女川原子力発電所2号炉 運転中の原子炉における 炉心損傷防止対策の有効性評価について

平成31年2月12日
東北電力株式会社

1. 審査会合での指摘事項を踏まえた有効性評価の変更について
2. 審査会合での指摘事項に対する回答
3. 重大事故等対策の追加について

図1 原子炉水位(シュラウド内外水位)の推移

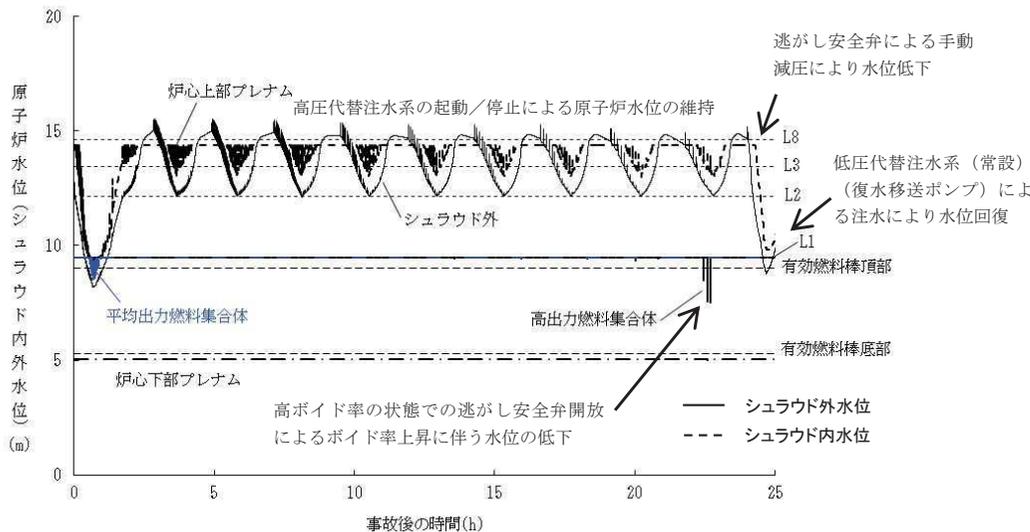
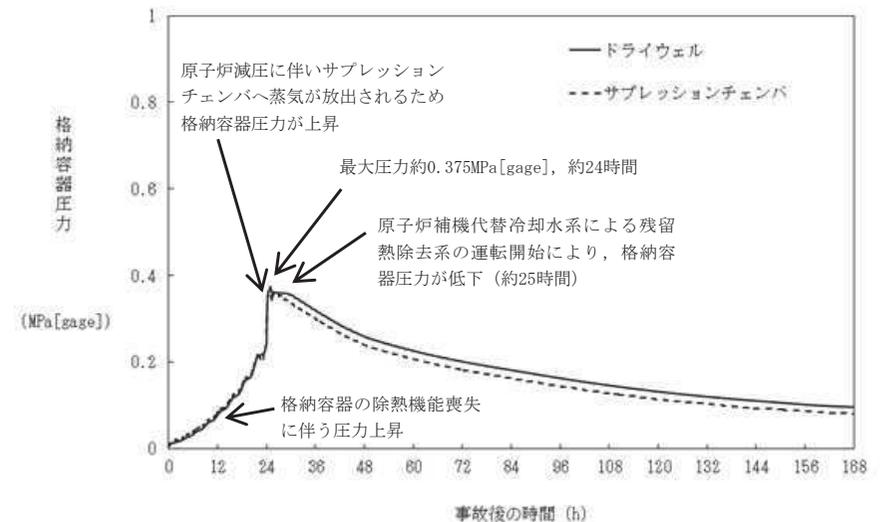
- ・表1に示す評価項目について、解析結果が判定基準を満足することを確認した。
- ・原子炉水位(シュラウド内外水位)及び格納容器圧力の推移を図1及び図2に示す。

評価項目	解析結果	判定基準
燃料被覆管の最高温度	約309°C※	1200°C以下
燃料被覆管の酸化量	1%以下	15%以下
原子炉冷却材圧力バウンダリにかかる圧力の最大値	約7.77MPa[gage]	10.34MPa[gage](最高使用圧力の1.2倍)未満
原子炉格納容器バウンダリにかかる圧力の最大値	約0.375MPa[gage]	0.854MPa[gage](格納容器限界圧力)未満
原子炉格納容器バウンダリにかかる温度の最大値	約155°C	200°C(格納容器限界温度)未満

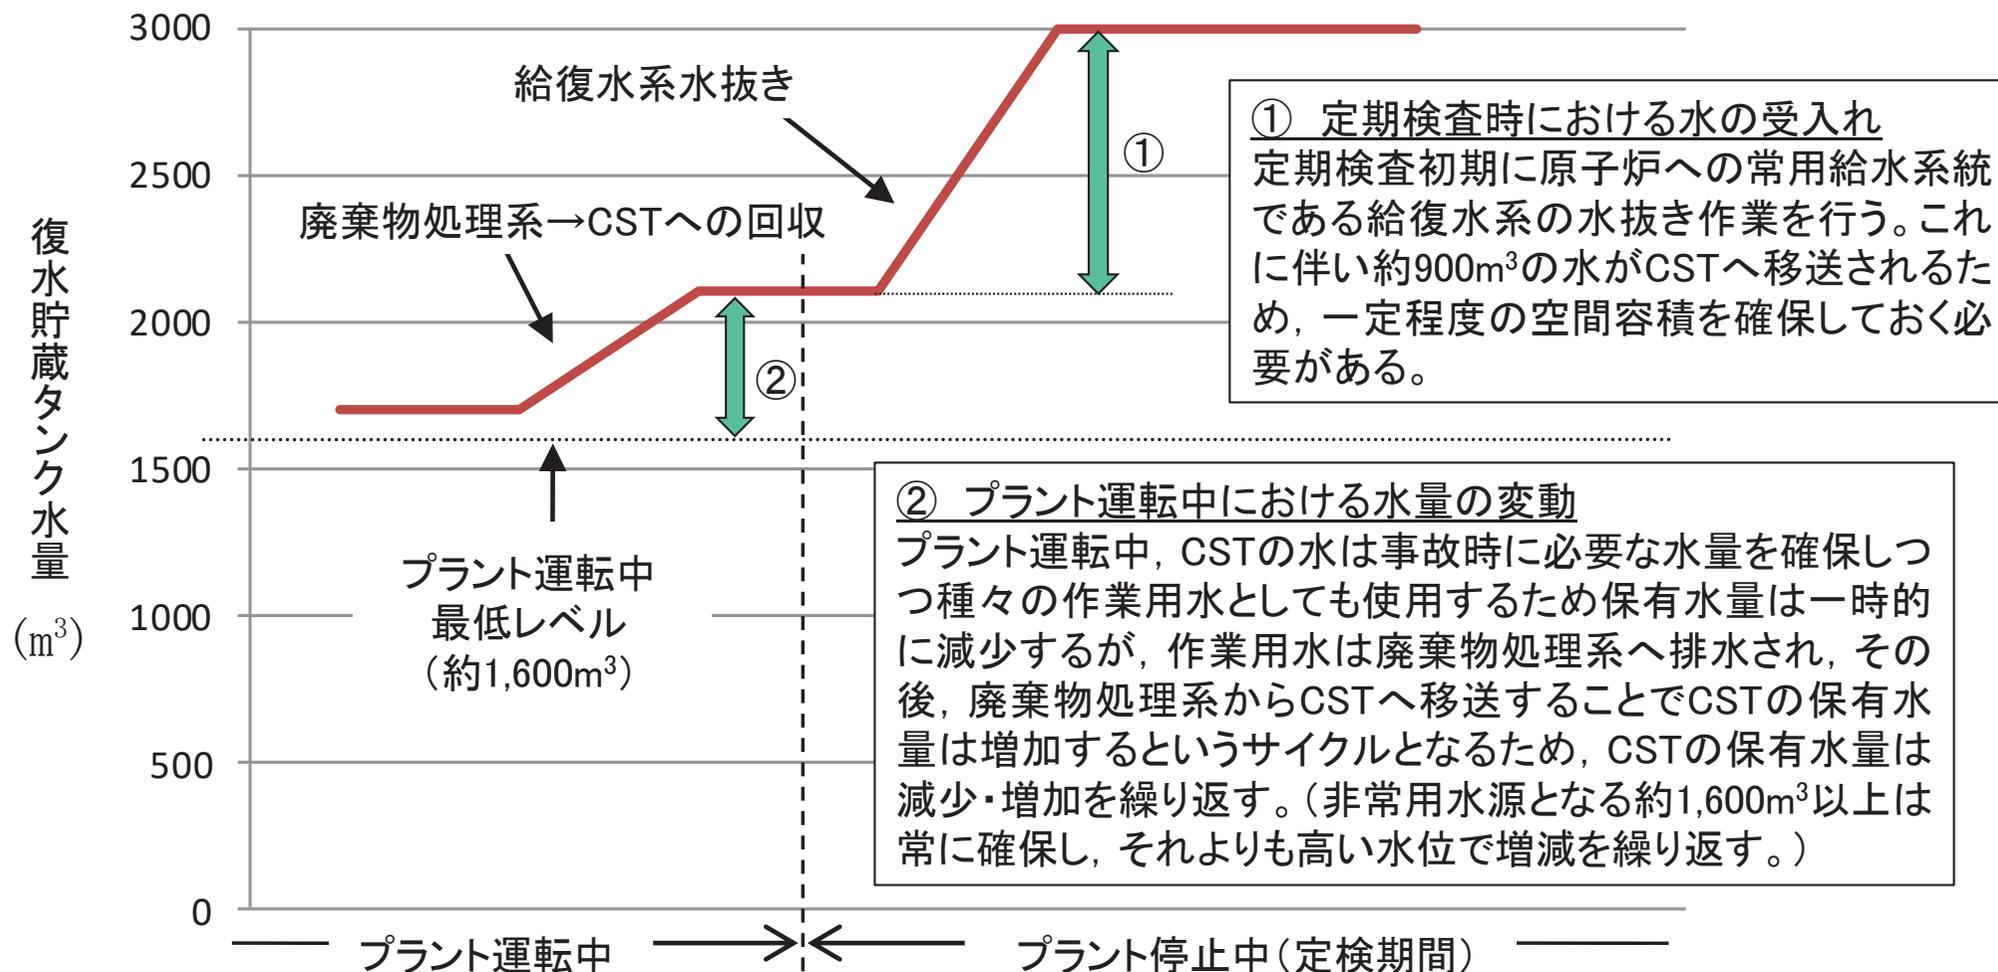
- ・復水貯蔵タンクの初期保有水量について、降下火砕物への対応など、非常時における設備運用のことを考慮しても問題ないことを整理して提示すること。

- ・外部事象のうち、火山影響等発生時に全交流動力電源喪失事象が発生した場合の対応については、同様の事象進展となる有効性評価における長期の全交流動力電源喪失時に必要なCSTの水量※が800m³未満であることを踏まえ、淡水貯水槽からCSTへの補給を実施できない場合を想定しても、現状のCST保有水量約1,192m³で事象発生から24時間にわたり対応可能である。

図2 TQUVシーケンスにおける最大被覆管温度と円周方向応力の破裂判定曲線との比較
(燃焼度末期, 燃焼度末期(PCT +100℃), PCT最大)

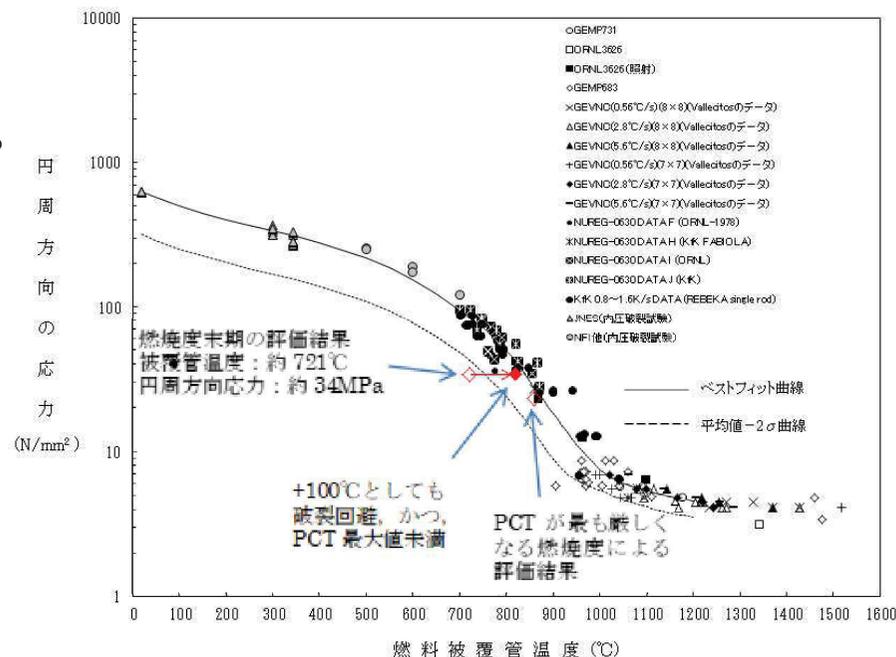
- ・燃料被覆管の破裂に関する評価について、FFRD現象等の最新の技術的知見に対する考察を含めて整理すること。

- 燃焼度末期の燃料は反応度が低下しており、設計用出力ー燃焼度履歴から、線出力は燃焼度初期～中期の半分程度
- 微細な燃料片が被覆管の膨れ部に集積した場合の影響については、ハルデン炉試験を参考とした予備的解析結果より、一例ではあるが、被覆管温度は約100℃上昇すると報告^[3]。
- TQUVシーケンスにおいて、燃焼度末期を模擬した燃料棒の評価結果より、被覆管温度が100℃上昇した場合でも、円周方向応力が破裂判定曲線を超えることはないことを確認(図2)。

⇒燃焼度末期の燃料において微細な燃料片が発生し、それらが被覆管の膨れ部に集積しても、被覆管に破裂が発生するような温度に到達する可能性は低い。仮に、破裂判定曲線を超える場合でも、被覆管の破裂が一部の燃料集合体に留まるのであれば、敷地境界での実効線量の基準上問題にならないと考えられる。

図1 ①における燃料被覆管温度の推移

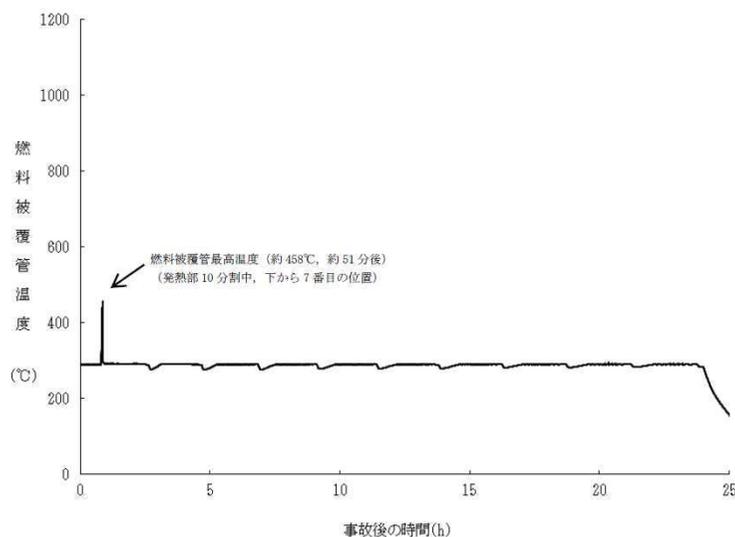
・TBDシーケンスに関して、高圧代替注水系による原子炉注水開始が遅れる場合、1回目のサーマルスパイク時の燃料被覆管の周方向応力と2回目のサーマルスパイク時の水素化物再配向への影響について整理すること。

- ① TBU及びTBDシーケンスにおいては、全交流動力電源喪失に加えて原子炉隔離時冷却系の機能が喪失することから、高圧代替注水系による注水を実施している。その際、注水が遅れて事象発生50分後に開始した場合サーマルスパイクが発生する(図1)。
- ② 以前のTBDシーケンスにおいては、事象発生から8時間経過した時点で、原子炉の減圧及び低圧代替注水系(常設)(直流駆動低圧注水ポンプ)(最大80m³/h)による原子炉注水を開始することとしており、その際にサーマルスパイクが発生していた※(図2)。
